大規模損壊事象発生時の散水に係る放水設備について

令和 2 年 10 月 14 日

日本原子力研究開発機構

【R2.9.28 審査会合コメント】

図 1 外部消火栓の位置及び消防車がアクセスできる範囲

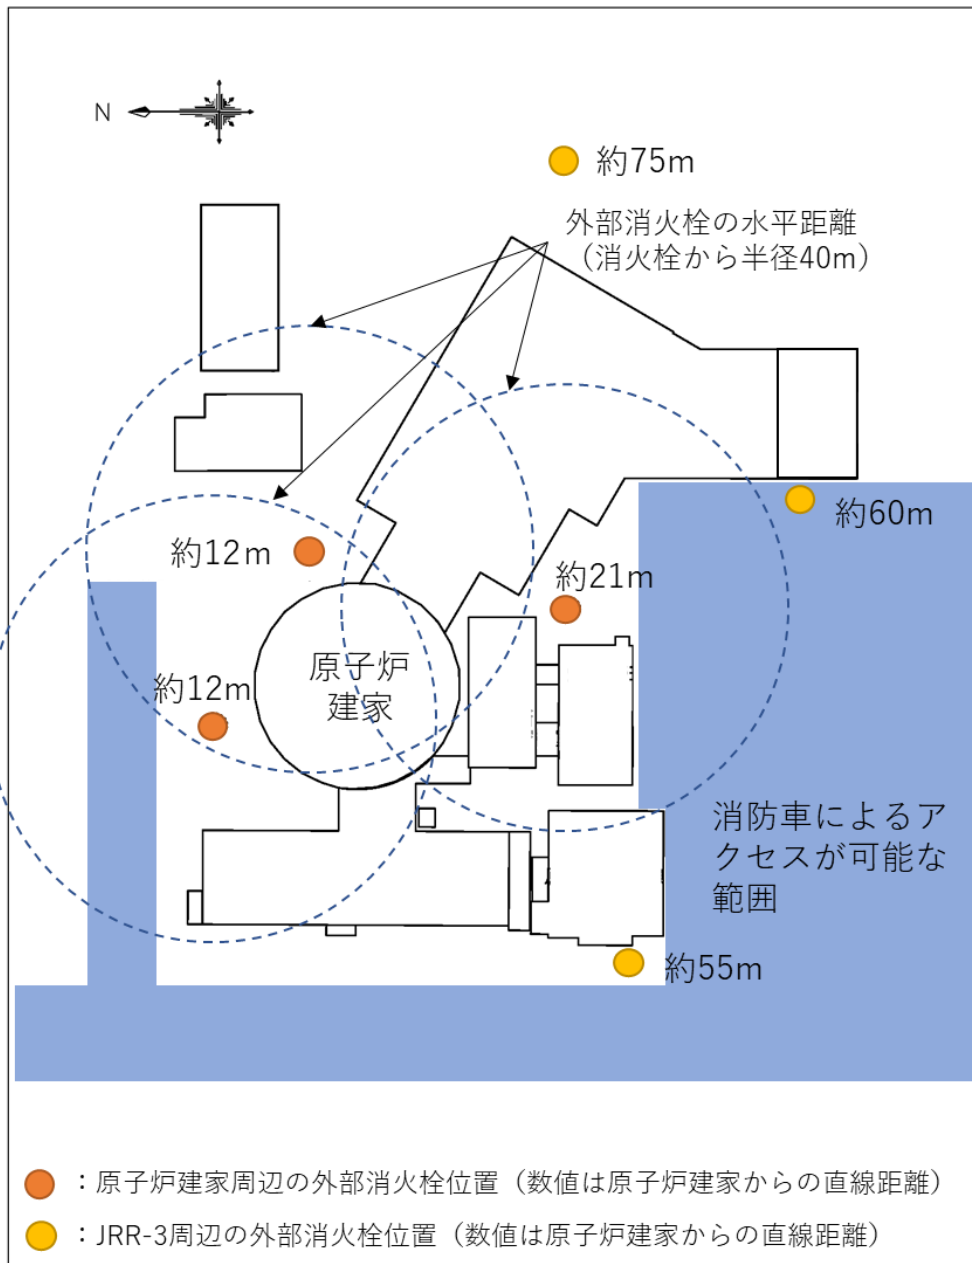
大規模損壊の際の施設へのアクセス性及び建家周辺の線量、それを踏まえて消火設備の仕様及び台数の妥当性を説明すること。

外部消火栓及び消防車の仕様を表 1 に示す。また、外部消火栓の位置及び消防車がアクセスできる範囲について図 1 に示す。

設工認その 13 で申請した通り、JRR-3 原子炉施設の周辺には 6 基の外部消火栓が設置されており、そのうち 3 基は原子炉建家の近隣に設置されている。外部消火栓の設置基準において外部消火栓により防護できる範囲を示す水平距離は設置場所から 40m とされており、原子炉建家は 3 基の外部消火栓の水平距離に包含されるため、3 基の外部消火栓により原子炉建家全体に放水が可能である。また放水距離は 20～30m であり、原子炉建家周辺の線量が高い場合には、ある程度距離を取って放水することが可能である。

さらに、原子力科学研究所には消防車を 2 台配備している。原子炉建家周辺はアスファルト舗装されたエリアがあり、原子炉建家に接近することが可能である。放水距離は 30～40m であり、原子炉建家周辺の線量が高い場合には、ある程度距離を取って放水することが可能である。原子炉建家の高さは約 30m であり、ポンプの放水圧力を考慮すれば、建家屋根部への放水は十分可能である。また原子炉建家には屋根へ上る階段が設置されており、容易にアクセスが可能である。
